Modulo per la presentazione delle osservazioni per i piani/programmi/progetti sottoposti a procedimenti di valutazione ambientale di competenza statale

ID: Codice procedura (ID_VIP/ID_MATTM): 12691

“Progetto di un impianto eolico denominato "Pitigliano" ubicato nei comuni di Pitigliano (GR) e Sorano (GR) costituito da 20 (venti) aerogeneratori di potenza nominale 7,0 MW per un totale di 140,0 MW con relative opere connesse ed infrastrutture indispensabili”

Immagine 1. Vincoli ex art. 136 del CBC dal PIT della Regione Toscana e zona approssimativa dove è progettato l'impianto industriale.

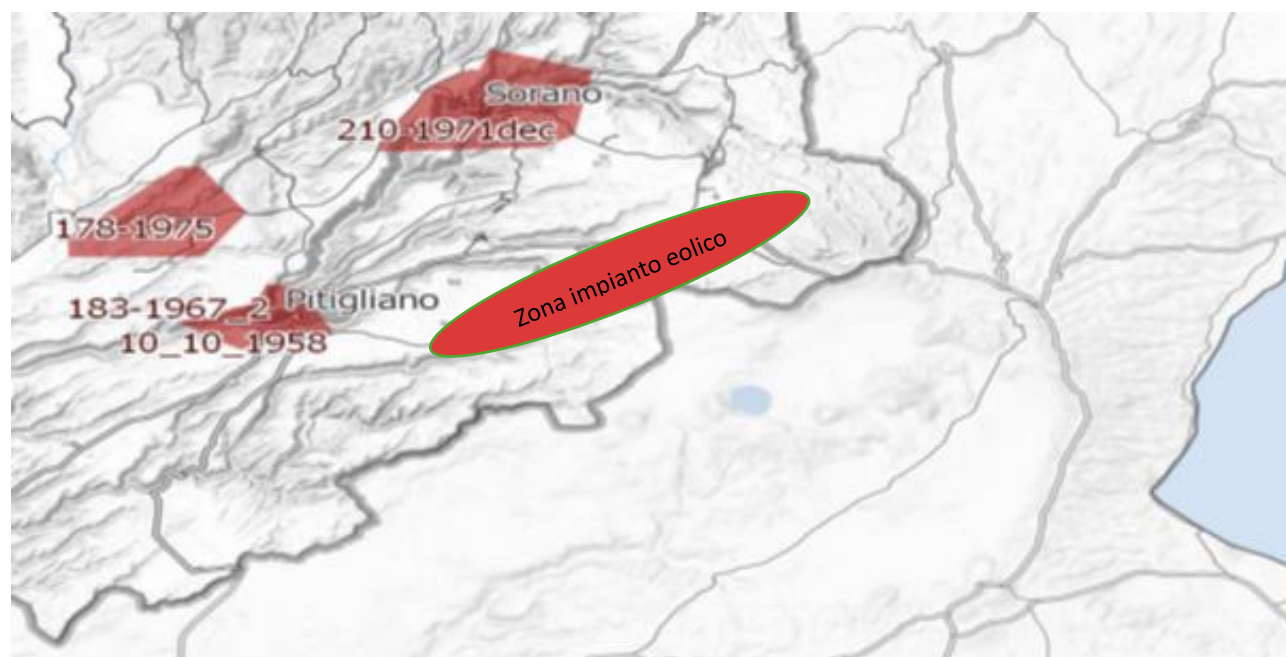
Al contrario si evidenzia che l'impianto eolico industriale citato non solo ricadrebbe con tutti e 20 gli aerogeneratori all'interno delle fasce di rispetto di 3 km di due vincoli paesaggistici di notevole interesse pubblico esistenti nella Regione Lazio e con una parte di essi nel vincolo paesaggistico del Centro abitato di Sorano (GR) quindi in aree non idonee all'installazione di impianti di energia rinnovabile. Addirittura, alcuni aerogeneratori sarebbero ubicati a poche centinaia di metri dai perimetri dei due vincoli paesaggistici laziali ex art 136 del CBC.

Inoltre, come sostiene la Proponente parte dell'impianto si verrebbe a trovare a 3,5 km dal centro abitato di Sorano. Infatti, tre degli aerogeneratori WTG 08, 09, 10 sono addirittura all'interno delle fasce di rispetto dei 3 km del suo vincolo paesaggistico di notevole interesse pubblico ex art 136 del CBC. Si evidenzia che così si crea

un'ulteriore incompatibilità con la tutela del Paesaggio.

Immagine 3. Cumulo di una parte di impianti eolici, fotovoltaici e geotermici industriali in progettazione ed esistenti intorno all’eolico industriale “Pitigliano”.

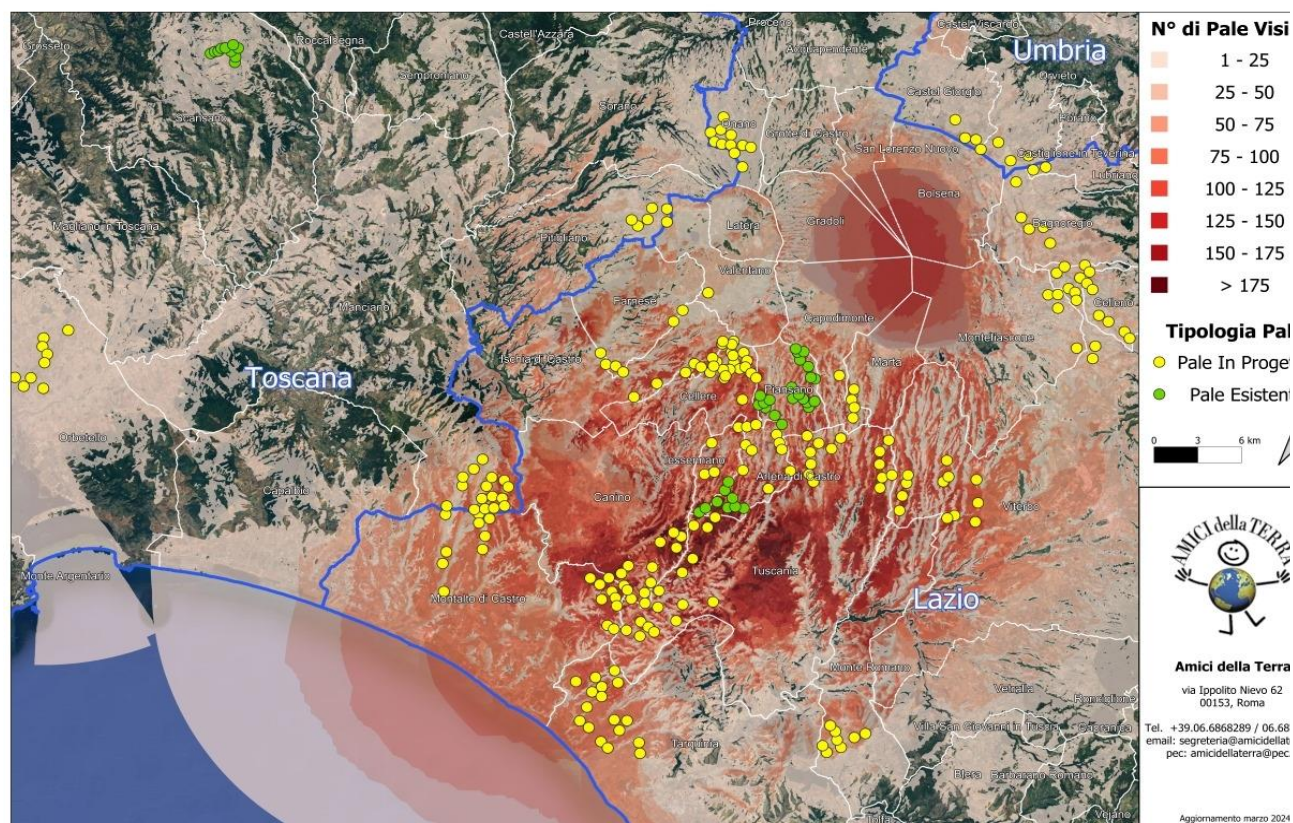
Beni Culturali “*Ambito paesaggistico, geologico e geomorfologico dell’orlo della caldera di Latera ...*” Non vengono nemmeno citati gli impianti eolici in progetto al MASE, il “Rempillo” (6 aerogeneratori) e un altro in verifica amministrativa di 14 aerogeneratori e 72, 6 MW. Ad oggi nei territori di Pitigliano, Sorano e in quello limitrofo potenzialmente potrebbero essere insediati 40 aerogeneratori alti 200 metri e larghi 170. Ma la proponente non cita neanche altri impianti che creerebbero il cumulo e quindi maggiore impatto. Infatti, sul territorio della “Città del Tufo” (Sorano e Pitigliano) impatterebbero anche l’impianto eolico “Montarzo” di Onano con 13 aerogeneratori con le dimensioni ricordate, l’altro eolico industriale nel territorio di Valentano con sette aerogeneratori (stesse dimensioni), gli impianti di Farnese con un minieolico di 3 Torri alte 60 metri già installate in località Poggio del Crognolo e l’impianto eolico industriale “Vallerosa” (7 aerogeneratori alti 200 metri e larghi 158 metri) in procedura VIA presso la Regione Lazio. Inoltre, altri impianti del minieolico già presenti a Valentano, Cellere e Piansano e due progetti eolici industriali con le stesse dimensioni (200 m x 170 m) nel Comune di Ischia di Castro. La valutazione del cumulo non prende neanche in considerazione gli impianti industriali di fotovoltaico e agrivoltaico in progetto a Farnese, Valentano, Ischia di Castro, Cellere. L’impianto geotermico in procedura Via al MASE, progettato nella Caldera di Latera. Quindi è stata effettuata una valutazione del potenziale impatto cumulativo non veritiera a dispetto di quanto affermato dalla proponente che sostiene di aver preso in considerazione uno spazio di 10 km intorno al suo impianto per gli impatti che si creerebbero.

Alla luce di quanto descritto, possiamo concludere che la previsione *"Se a scala europea o nazionale la produzione di energia da fonti rinnovabili è spesso considerata*

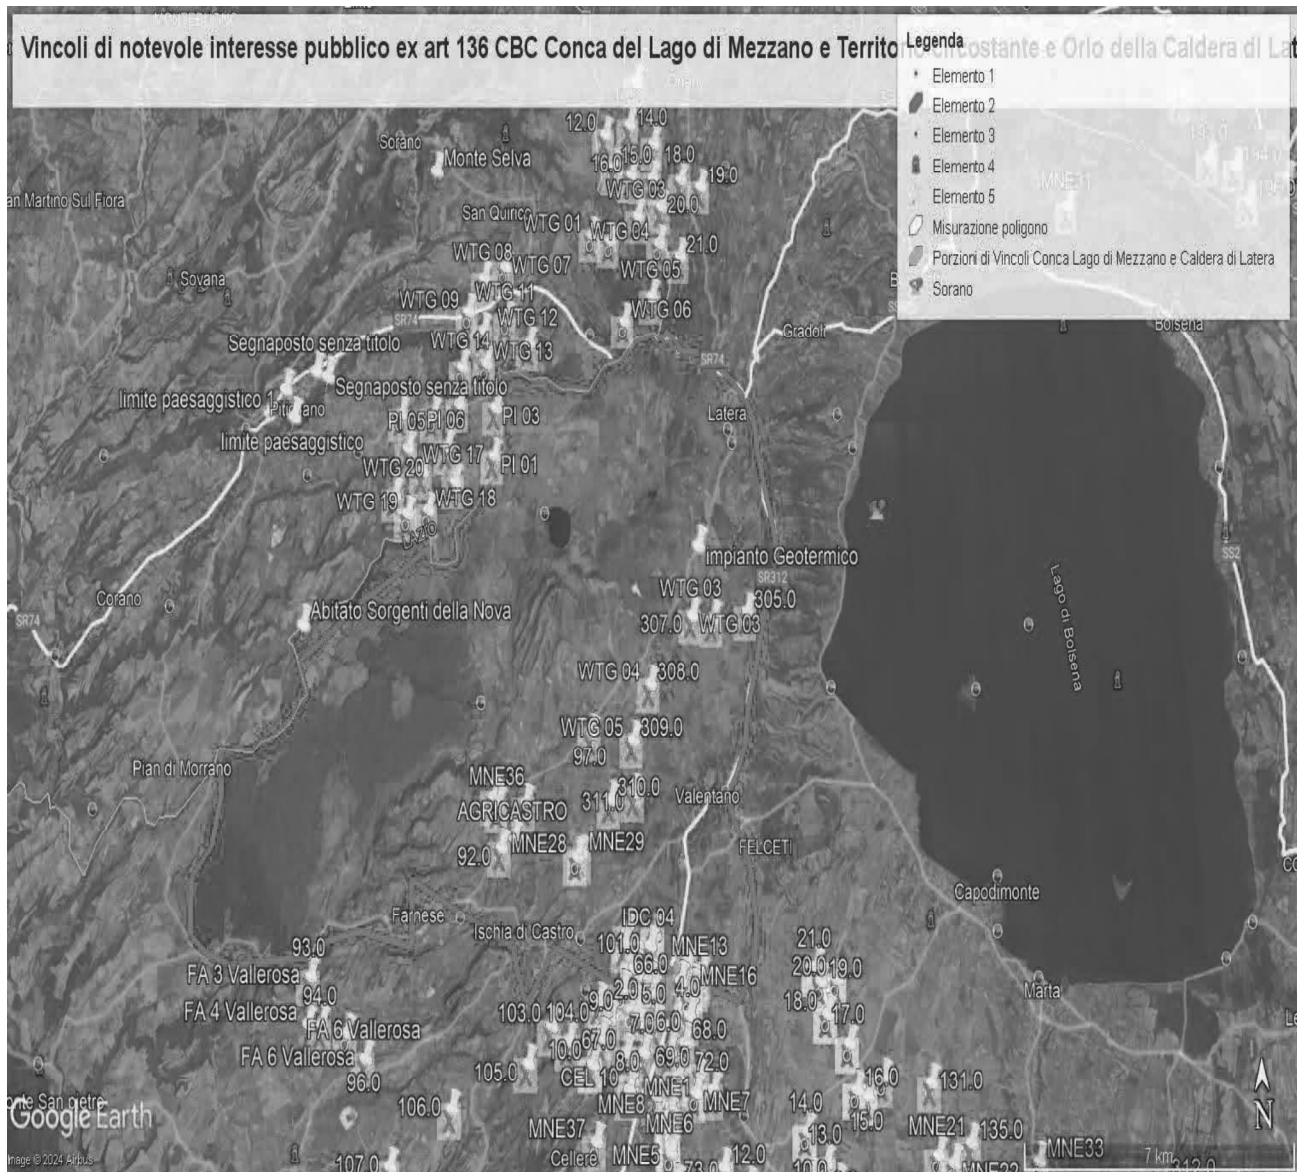
Come è illustrato nell'immagine si ribadisce che l'impianto industriale "Pitigliano" ricade completamente all'interno delle fasce di rispetto dei due vincoli di notevole

interesse pubblico e lambisce quelle di un terzo vincolo e quindi come affermato dal Consiglio di Stato nelle sentenze citate, l'impianto è insediato in area non idonea ai sensi dell'art. 20 comma 8 lettera c quater del D.Lgs. n. 199/2021 e ss.mm.ii al contrario di quanto sostiene la proponente.

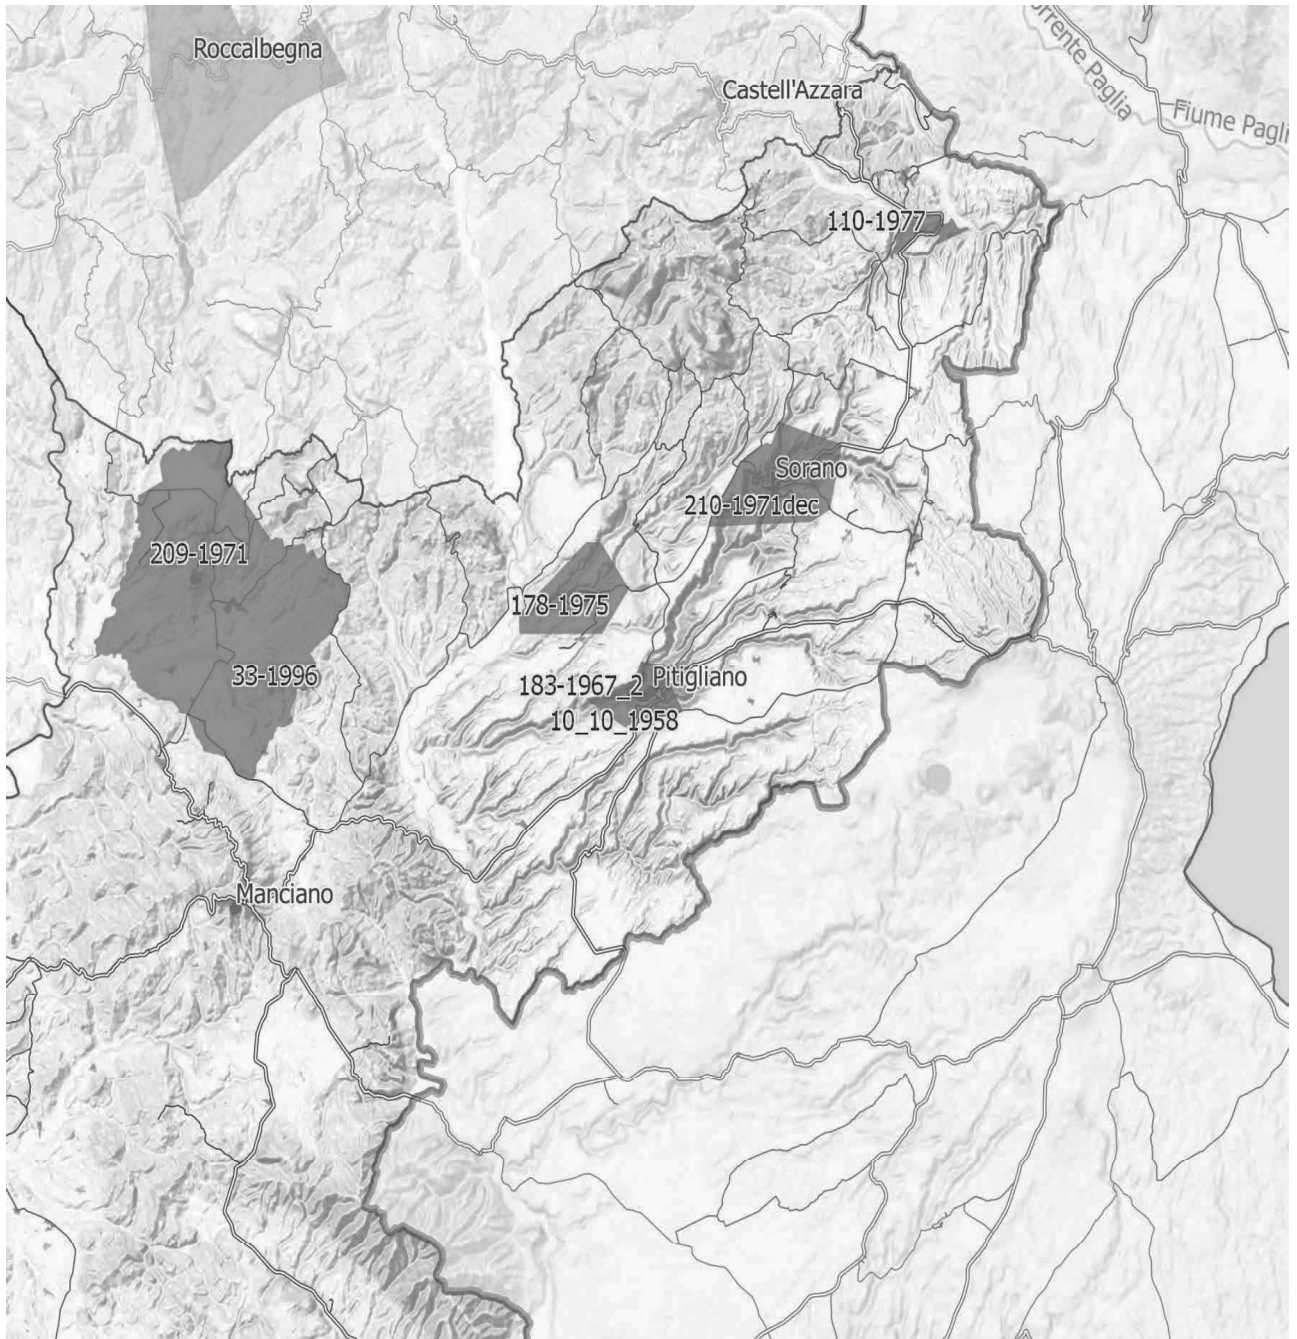
IMMAGINE n. 4 Si evidenzia che i tre aerogeneratori WTG 07, WTG 08 e WTG 09 impattano con il vincolo paesaggistico di notevole interesse pubblico del Centro Storico di Sorano. Il WTG 07 si troverebbe a 2828 m, WTG 08 2504 e WTG 09 2990. Il cavidotto dell'impianto invece impatta in buona parte del Vincolo paesaggistico ex art. 136 del CBC del Centro Storico di Pitigliano.

IMMAGINE n 5. Mappa eolici elaborata dall'Associazione Amici della Terra. La mappa evidenzia il cumulo degli impianti tra Lazio e Toscana.

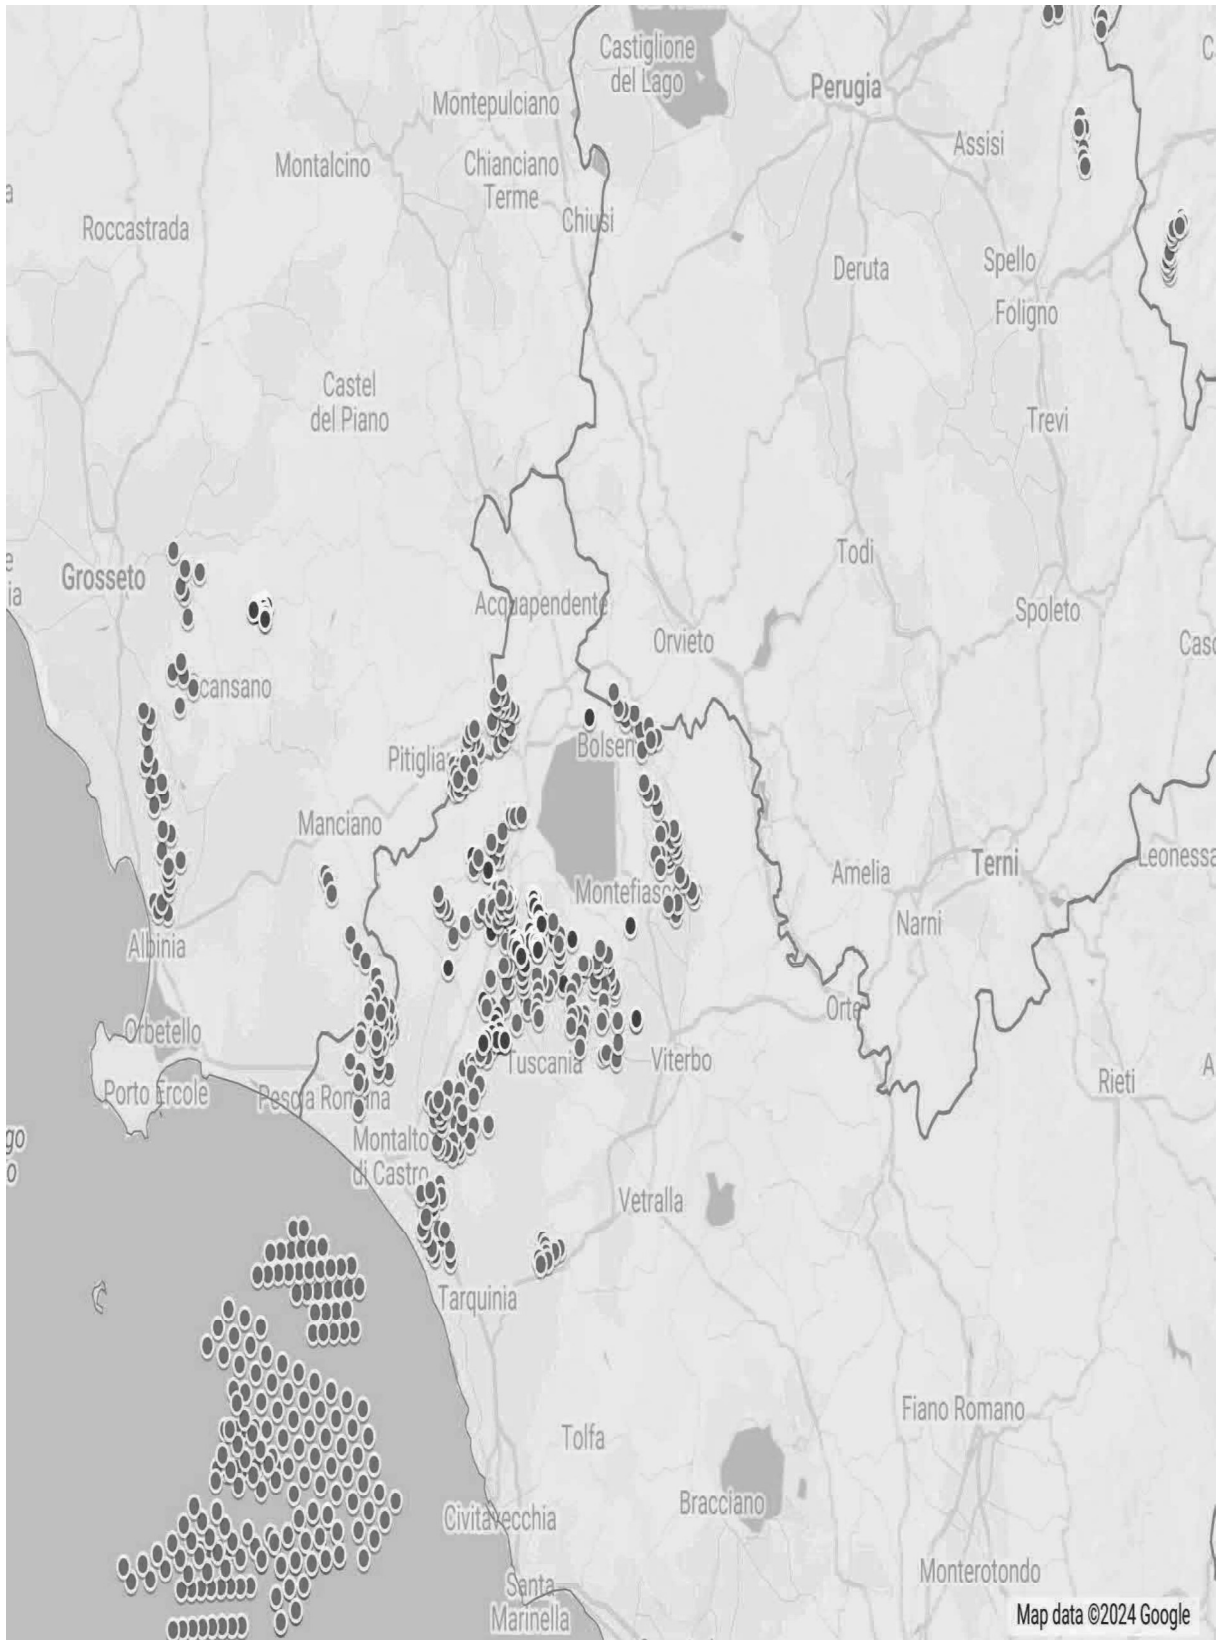
Riguardo al cumulo degli impianti FER, le mappe prodotte dalla proponente riguardano, come già evidenziato, soltanto una parte molto piccola degli impianti FER dell'area intermedia e vasta e in particolare di quelli eolici che contribuiscono a creare un notevole cumulo e la saturazione del territorio tosco laziale. Riguardo al cumulo dei soli impianti eolici si riporta la mappa dell'intervisibilità degli impianti eolici elaborata dall'Associazione nazionale “Amici della Terra”.

Se agli impianti eolici rappresentati qui sopra che non comprendono sia l'impianto eolico Pitigliano e le altre 14 pale del progetto eolico in verifica amministrativa sempre nel territorio di Pitigliano si aggiungono i migliaia di ettari (7000 fin'ora) di territorio occupato dagli impianti fotovoltaici e agrivoltaici e dalle altre tipologie appare chiaro il numero spropositato degli impianti FER nella bassa toscana e nella Tuscia.
